柏崎刈羽原子力発電所 6 号炉及び 7 号炉

敷地周辺陸域の地質・地質構造に関するコメント回答

平成 27 年 6 月 19 日

東京電力株式会社

柏崎平野南東縁のリニアメント南端

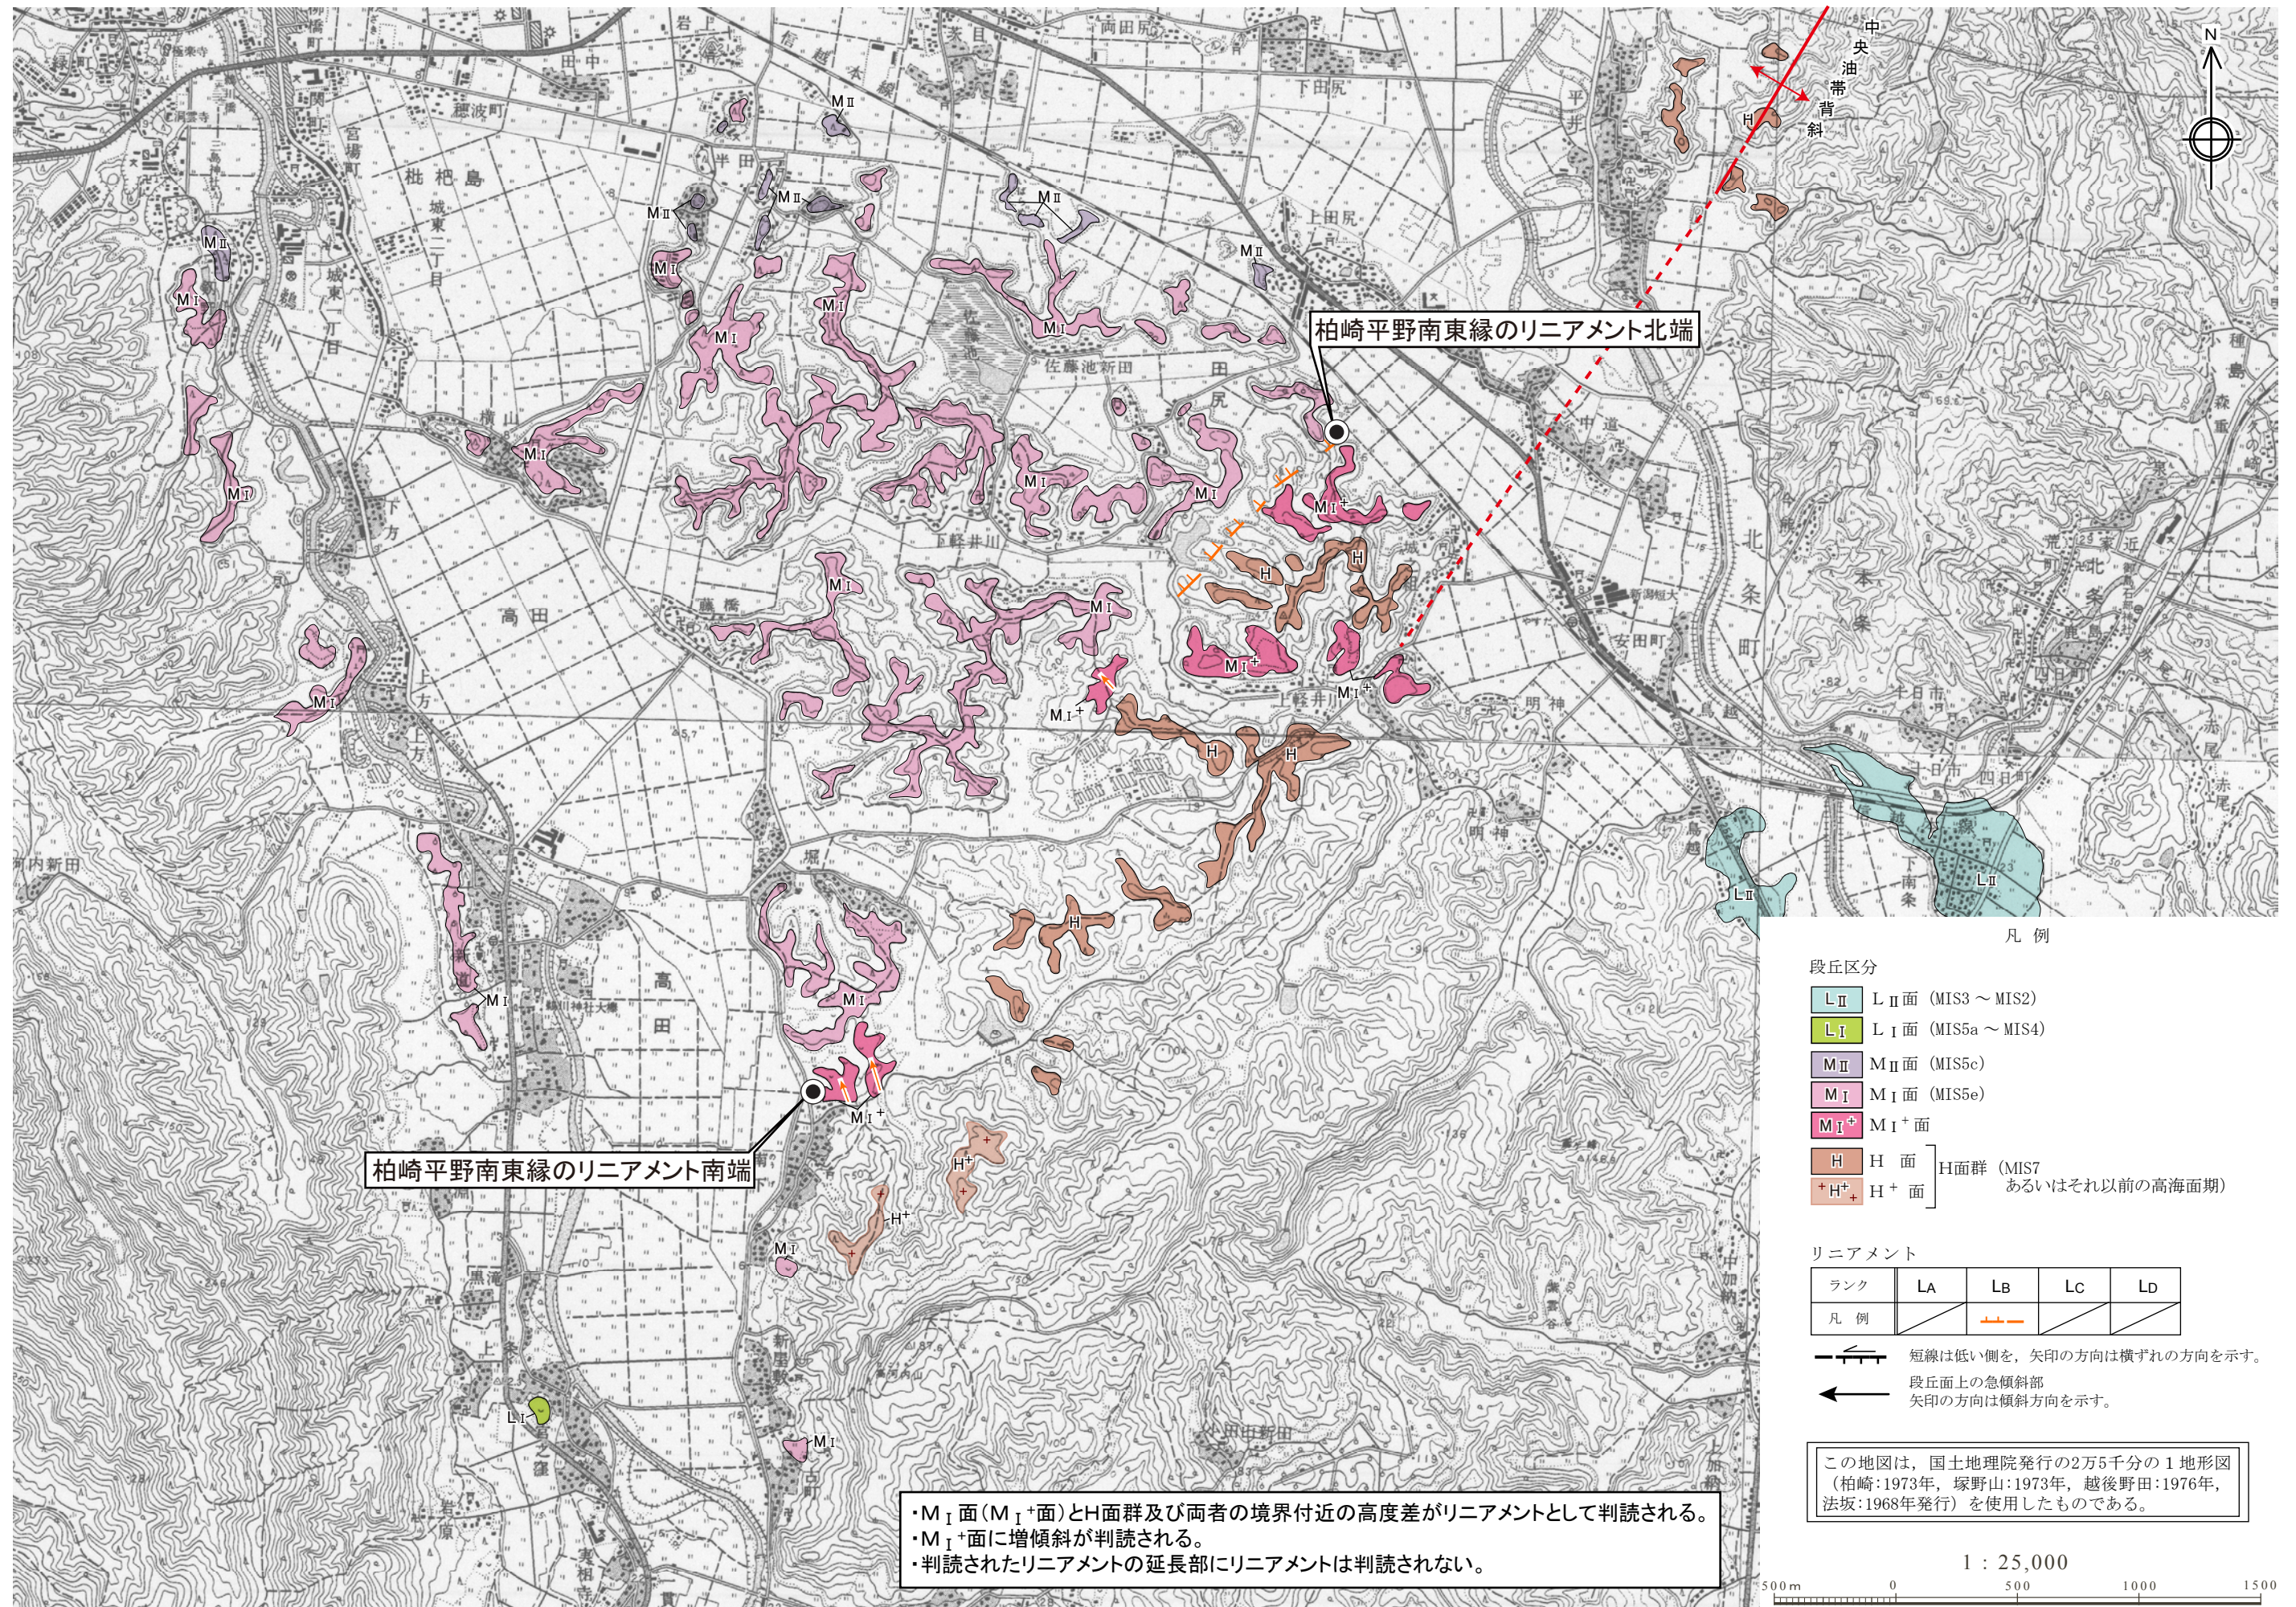
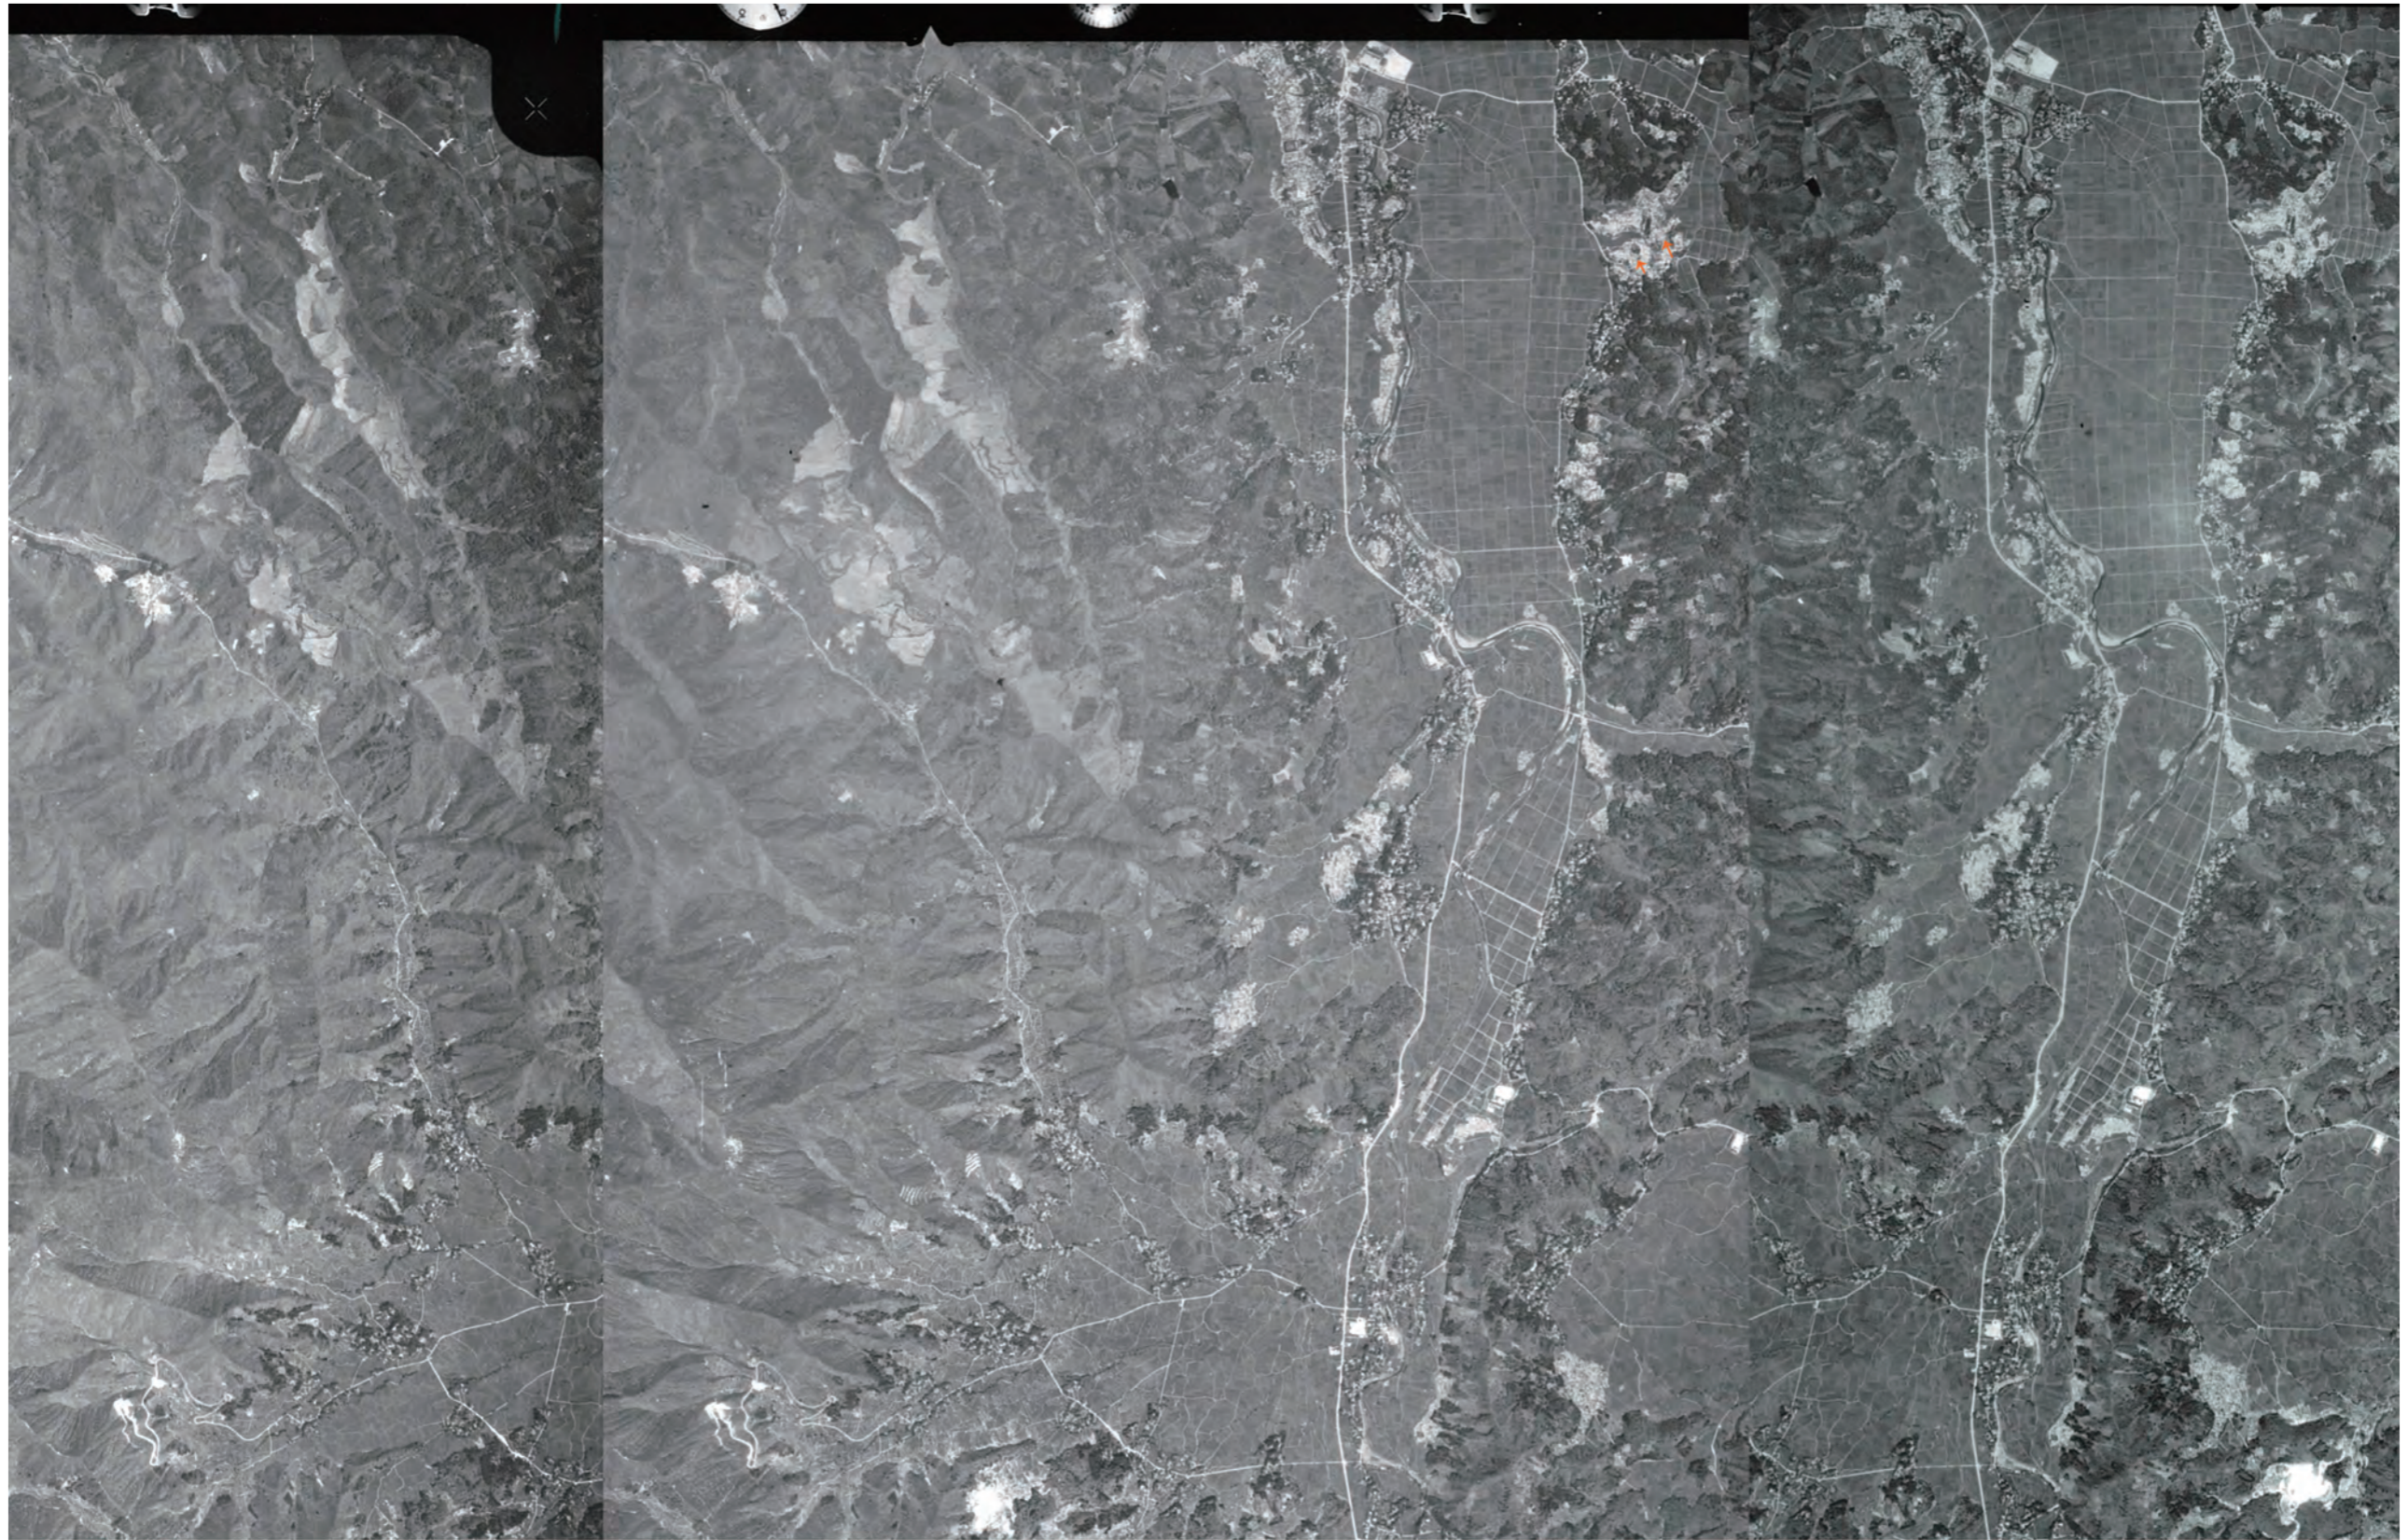
コメ ント	指摘時期
中央油帯背斜南部周辺の地形面分布図について、より広範囲の図面を示すこと。	H 2 7 / 4 / 1 0 審査会合
柏崎平野南東縁のリニアメントと中央油帯背斜との関連性を説明すること。	H 2 7 / 4 / 1 0 審査会合

・M_I面(M_I⁺面)とH面群及び両者の境界付近の高度差がリニアメントとして判読される。
 ・M_I⁺面に増傾斜が判読される。
 ・判読されたリニアメントの延長部にリニアメントは判読されない。
